Technical Bulletin

## Wymiana rozrządu w silnikach VAG 1.8 20V

<b>NUMER REF. GATES:</b>	<b>Pasek i zestaw PowerGrip® 5492XS</b>
<b>MARKA:</b>	AUDI/ VOLKSWAGEN
<b>MODEL:</b>	A4, A6, Cabrio, Passat
<b>SILNIK:</b>	1.8, 1.8 – 20v T
<b>KOD SILNIKA:</b>	AEB, ADR, AFY, AJL, ANB, ARG, ARK, APT, APU, AVV

Rys.1

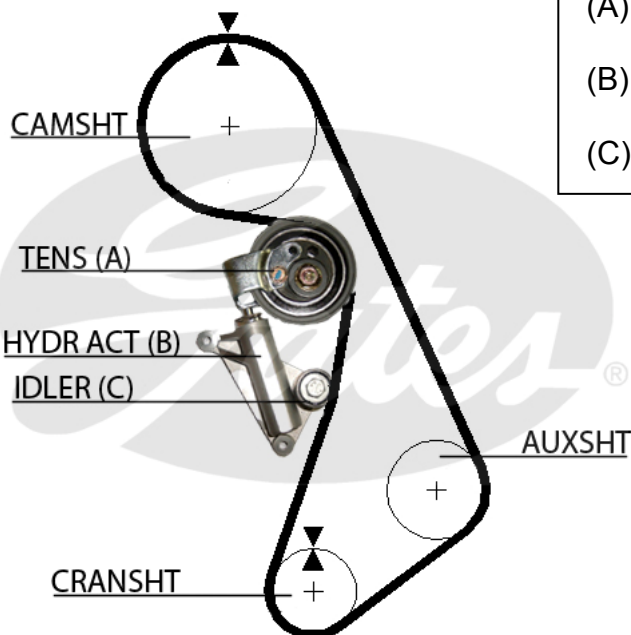
Po wystąpieniu kłopotów z wytrzymałością podjęto decyzję o przeprojektowaniu systemu i zastosowaniu paska OE nr 058109119B/058109119C (5492XS – 153 zęby) z kompensatorem hydraulicznym <sup>(2)</sup> 058109479B i nową rolką napinającą 058109243E (nowy system – rys.1).

**Uwaga:** Stary system nie jest już dostępny jako oryginalna część zamienna (OE). W przypadku konieczności wymiany paska rozrządu zaleca się wymianę systemu na nowy (rys.1). Aby uniknąć uszkodzenia silnika prosimy upewnić się, że elementy starego i nowego zestawu nie zostały zamienione.
